Рабочая группа по пассивной безопасности

Пятьдесят первая сессия
Женева, 21–25 мая 2012 года

**Доклад Рабочей группы по пассивной безопасности
о работе ее пятьдесят первой сессии**

Рис. 7

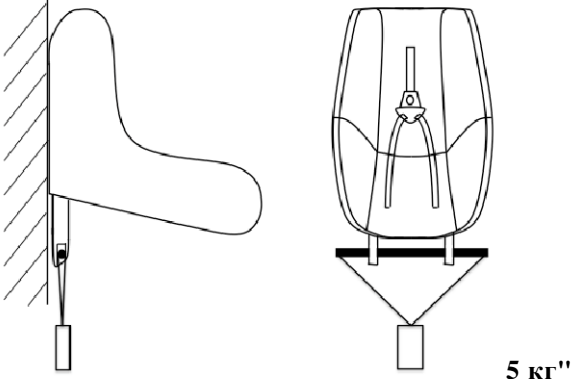
- 8.2.9.1 **Усилие открытия прилагают к открывающей кнопке или... открытия.**
- 8.2.9.2 **К креплению ISOFIX ... 25 мм.**
- 8.2.9.3 Если конструкция детского удерживающего устройства не позволяет применять процедуру, описание которой приведено в пунктах 8.2.9.1 и 8.2.9.2, то с согласия технической службы, проводящей испытание, может быть применен альтернативный метод.**

- 8.2.9.4 **Измеряют усилие открытия крепления ISOFIX, необходимое для отсоединения первой соединительной детали.**
- 8.2.9.5 **Испытание проводят на новом сиденье и повторяют на сиденье, которое было подвергнуто процедуре циклирования, указанной в пункте 7.2.6.**

Рис. 1

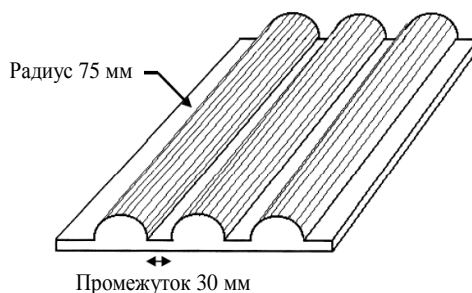
Пункт 3.2.1 изменить следующим образом:

"3.2.1 Разрушающая сила
Испытуемое устройство, помещенное между упругой поверхностью и дробильной плитой, подвергают раздавливанию, как показано на рис.1, с использованием силы, равной не менее 100 кН, ... но не более 10 с.

Размер дробильной плиты:
600 мм × 600 мм или меньше
